## Vysvětlení zadávacích podmínek č. 1

### Revitalizace nivy – tůň pod Čarovným lesem

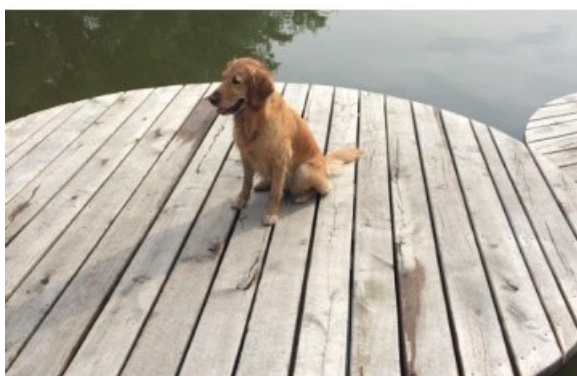
Projekt obsahuje realizaci dřevěného mola. Uchazeč upozorňuje na nevhodné konstrukční řešení mola, kdy pro prkna umístěná nad kůly bude spoj mezi prknem pásovina namáhán tahem.

Žádáme o úpravu projektu (tak aby pásovina probíhala nad kůly) nebo o určení typu spojovacího materiálu odolného na tah pro dřevo a pásovou ocel ve vlhkém prostředí.

Mola již byla v této podobě realizována a jsou plně funkční.

Pásovina bude nad vodní hladinou.
